GMINA ŚWIDNICA

ZP.271.6.2019(4)

Dot. postępowania o udzielenie zamówienia publicznego w trybie przetargu nieograniczonego nr ZP.271.6.2019 pn.: „Budowa świetlicy wiejskiej w Gogołowie”.

STOPY ST-1, ST-2, ŁAWY Ł-1, Ł-2, Ł-3

Kw-02

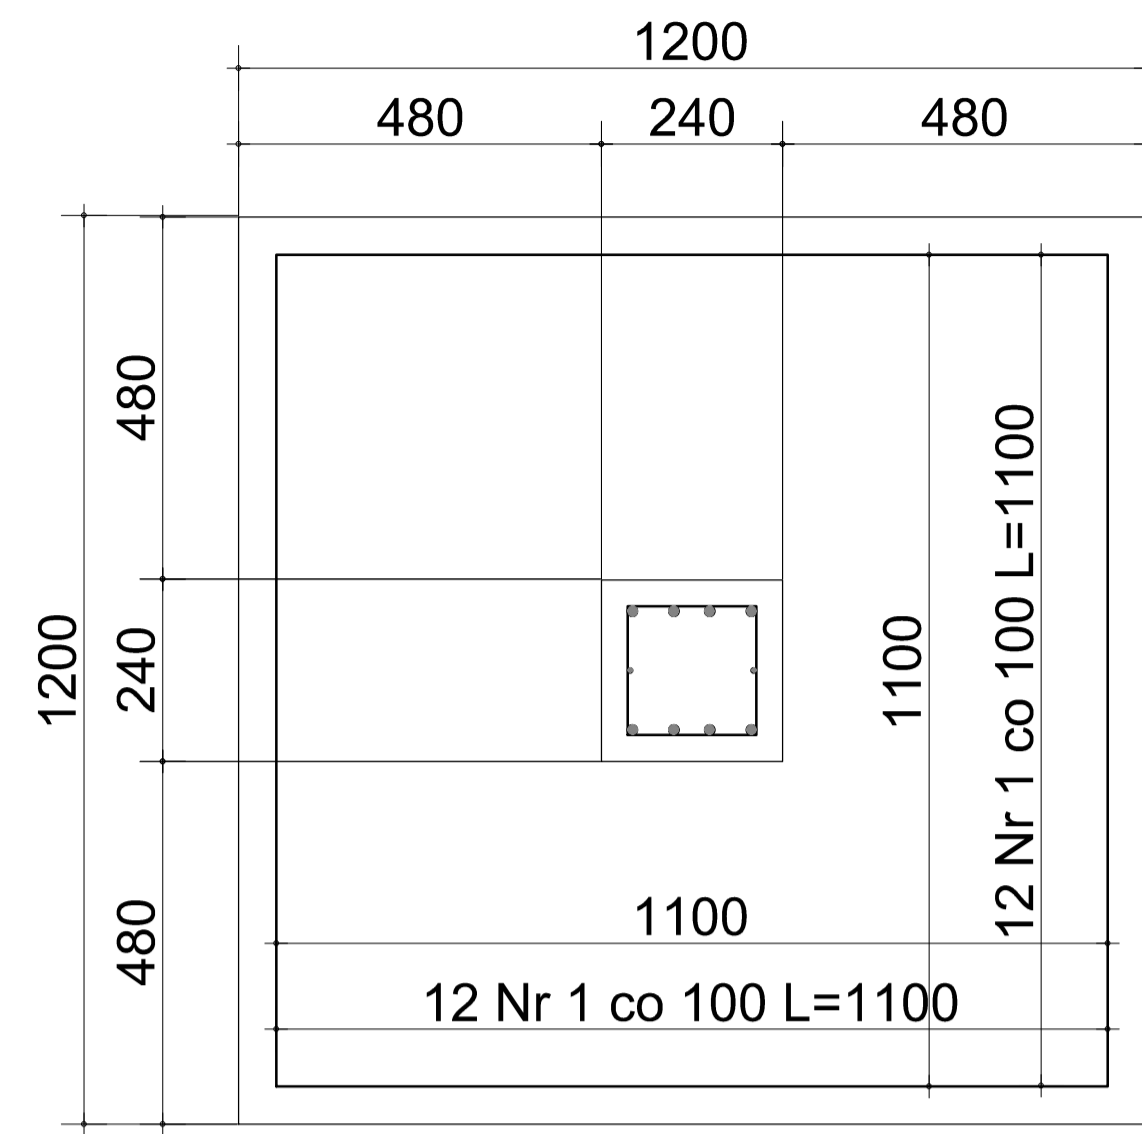
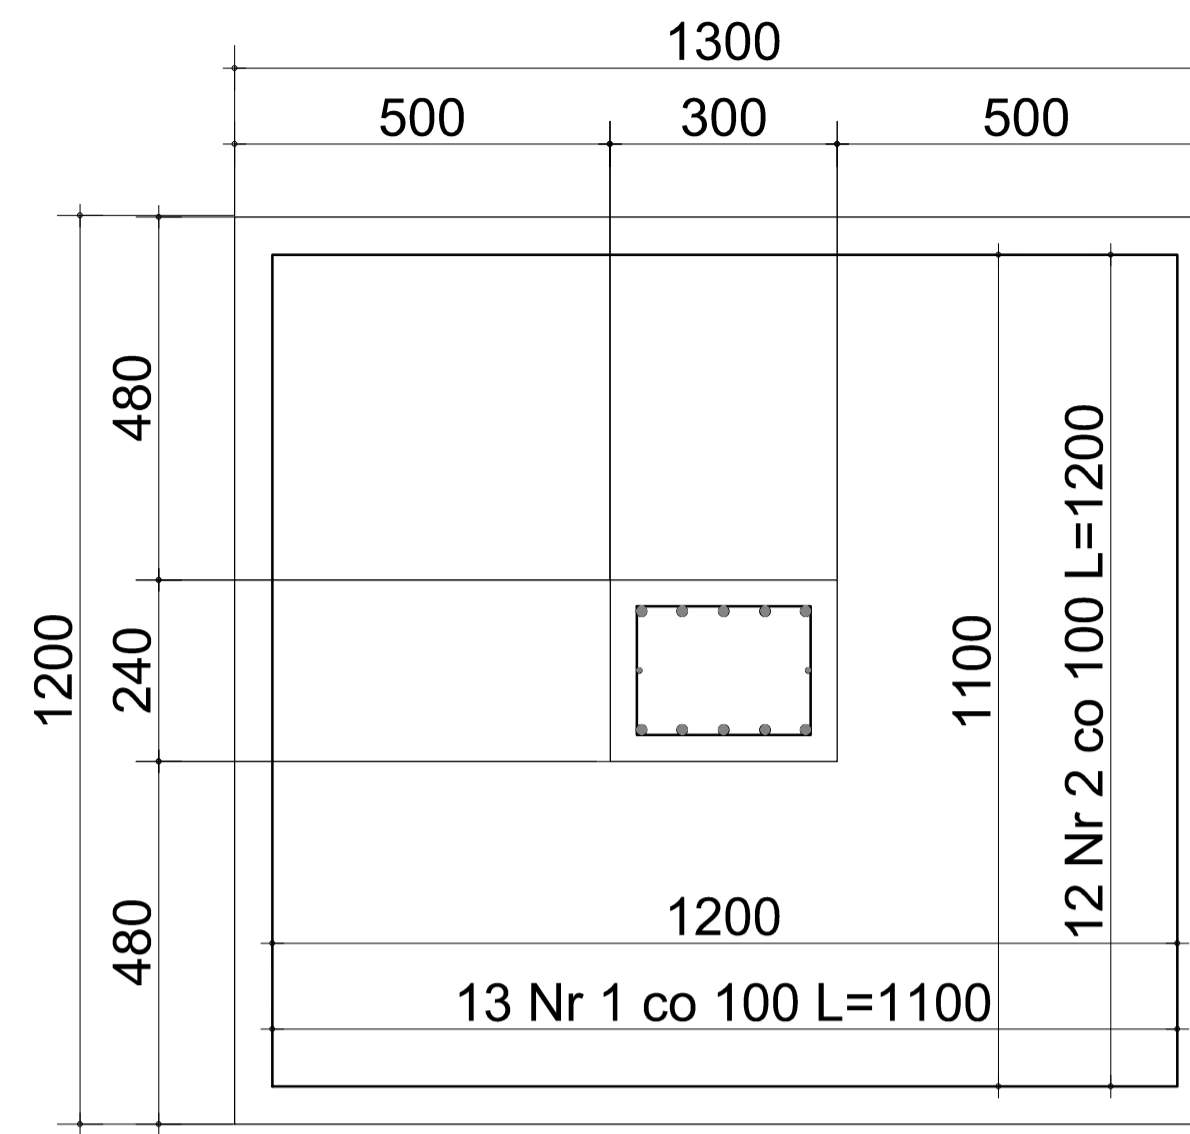
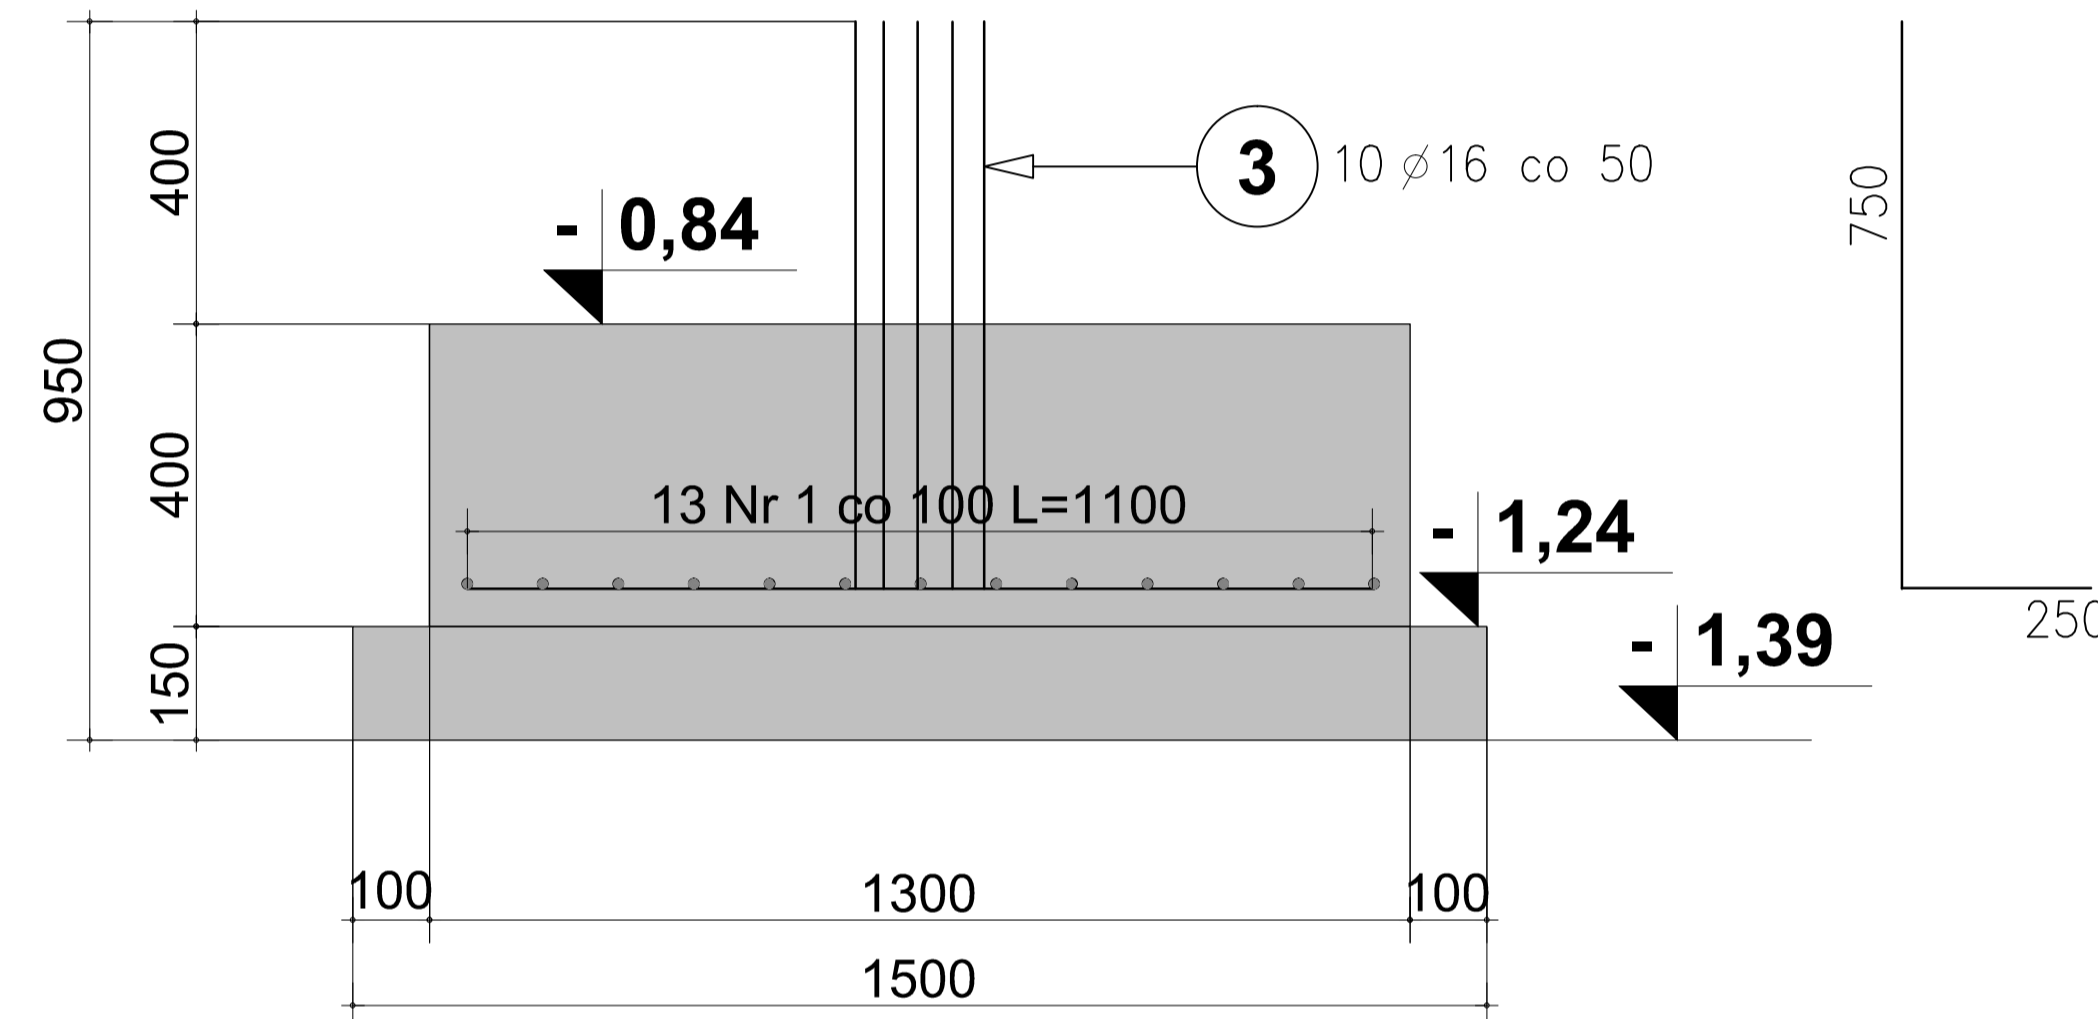
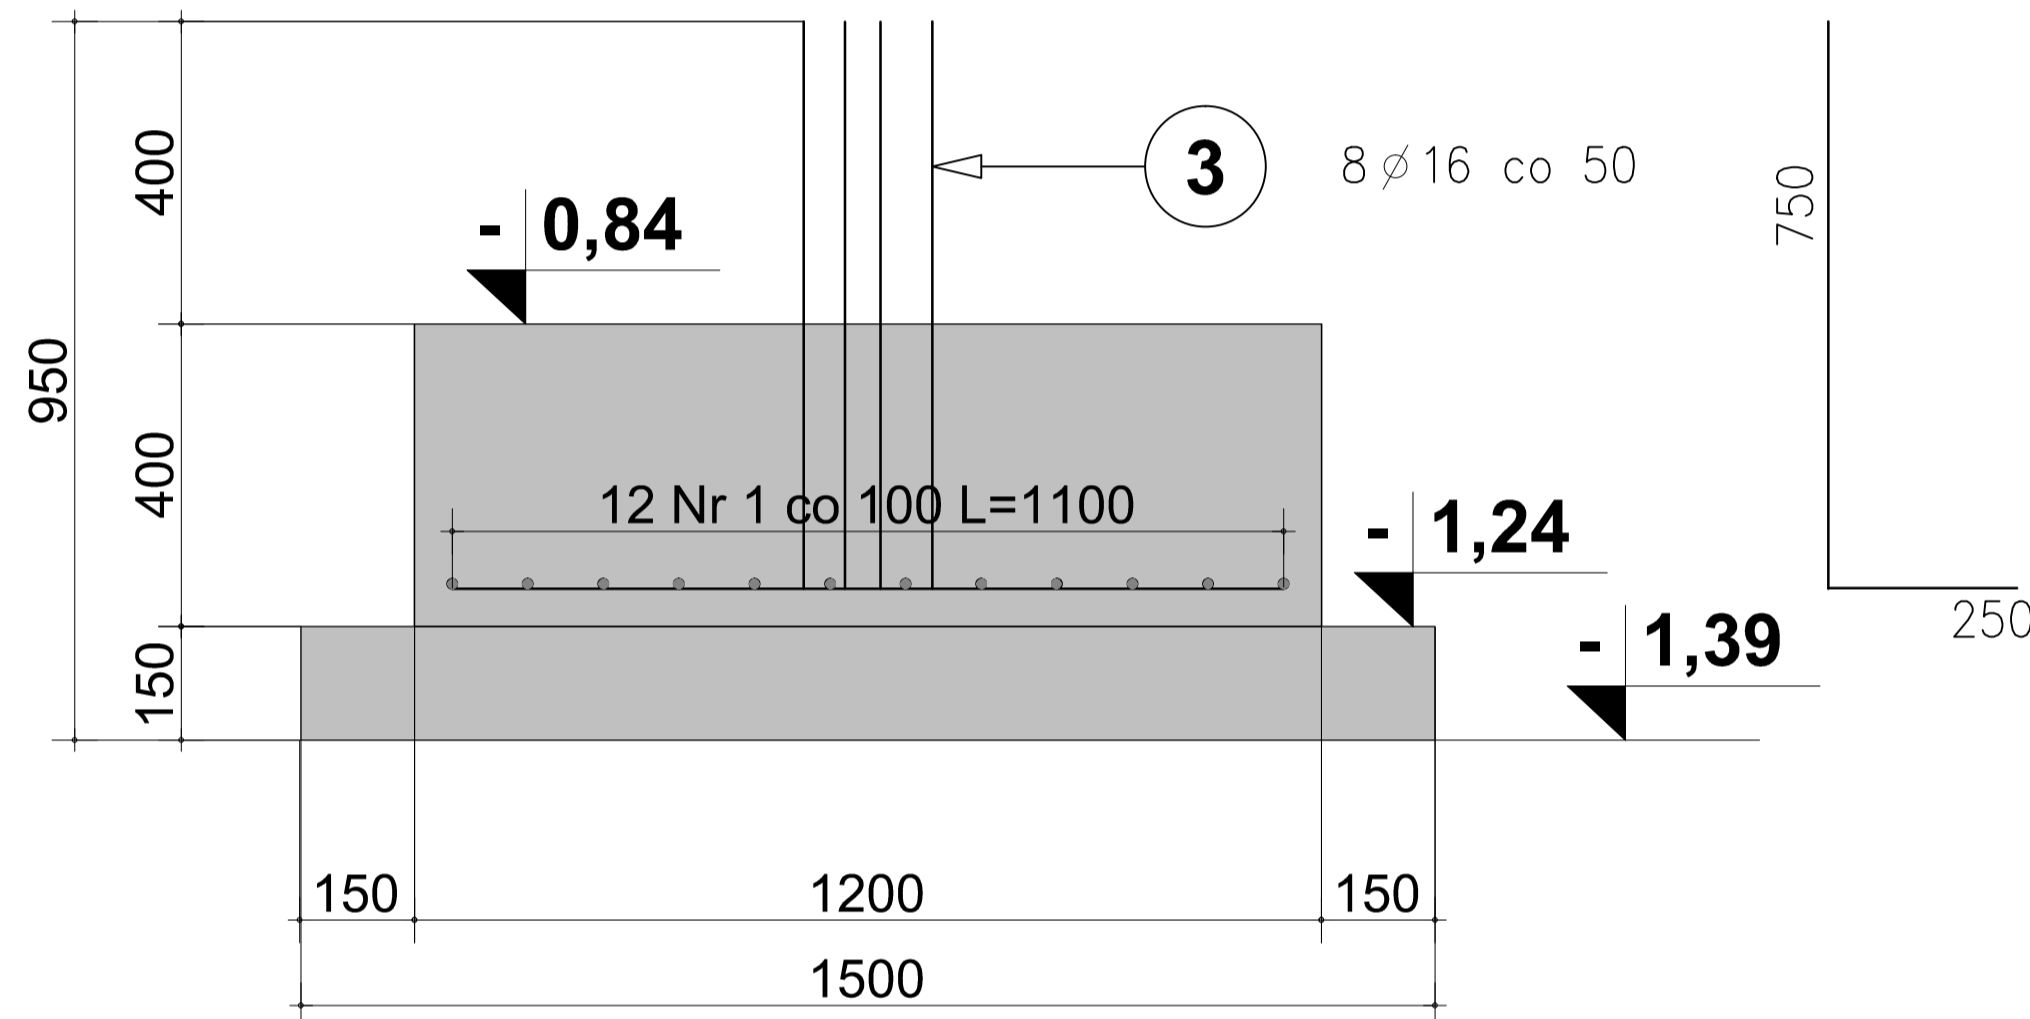
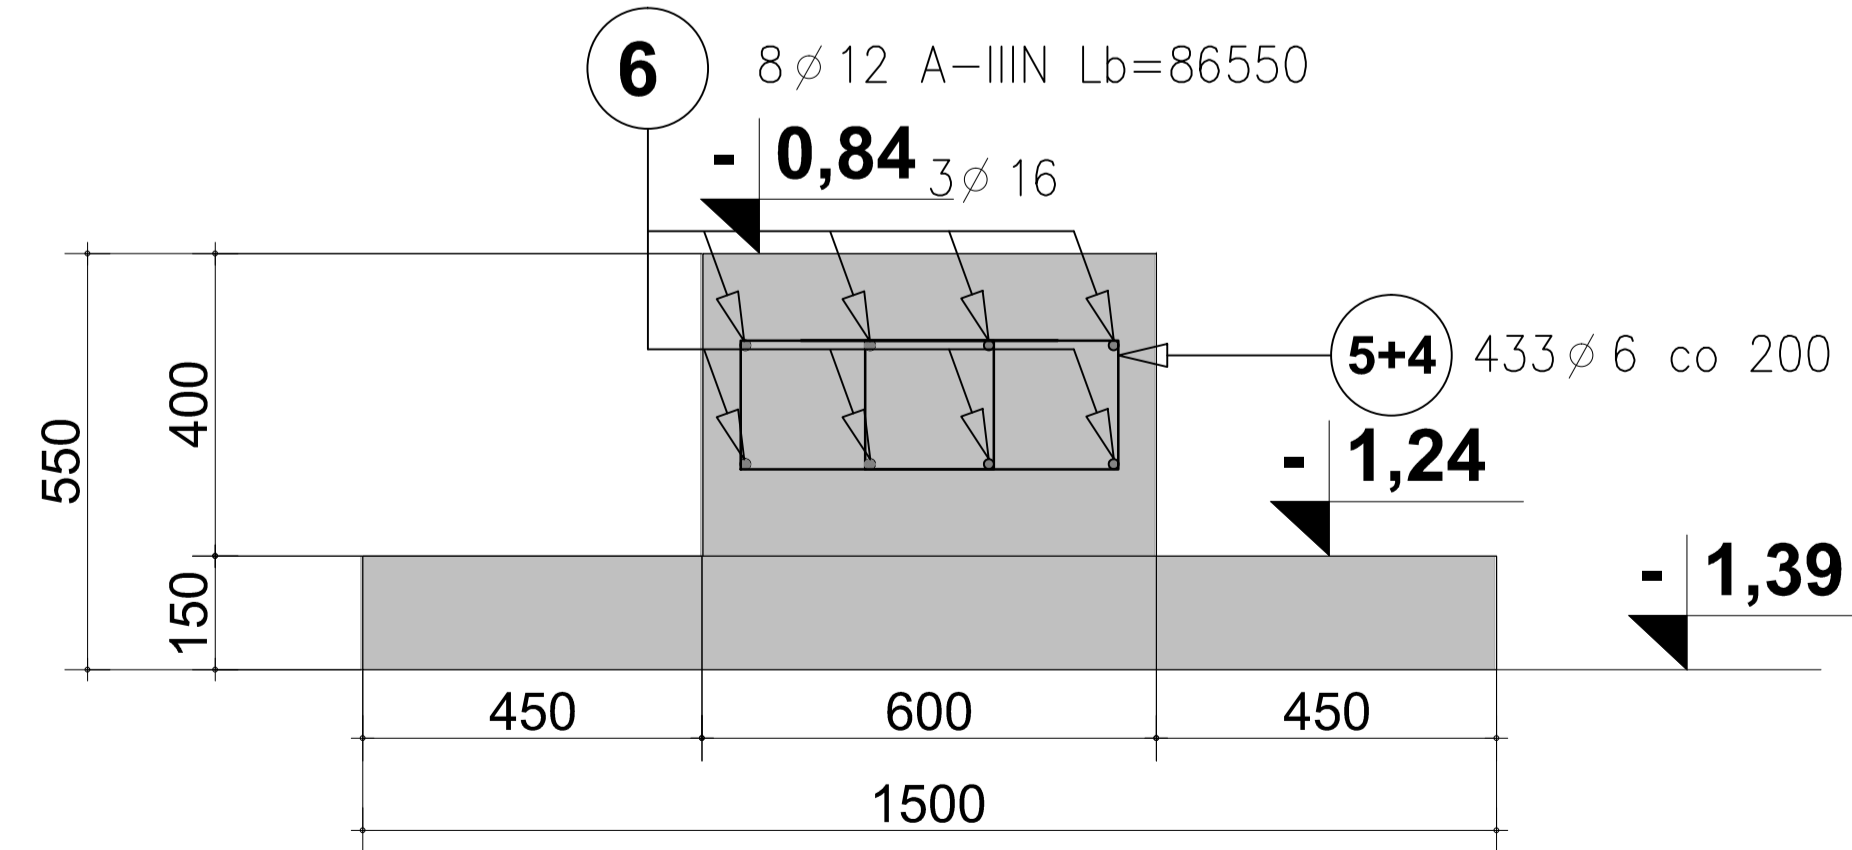
W zestawieniu stali na rys. KW – 02 jest rażący błąd. Policzono tylko po 4 szt. prętów nr 3 w stopach St-1 i po 5 szt. prętów nr 3 w stopach St-2. Tymczasem na rzucie stóp z góry widać 8 szt. prętów nr 3 w stopie St-1 i 10 szt. prętów nr 3 w stopie St-2. Ponadto widać dodatkowo po 2 pręty w każdej stopie (w przekroju słupa), które w ogóle nie są oznaczone. Prosimy o usunięcie tego błędu i korektę przedmiaru.

Załącznik do niniejszego pisma stanowi rysunek Kw-02 zawierający skorygowane rysunki stóp fundamentowych wraz z zestawieniem stali.
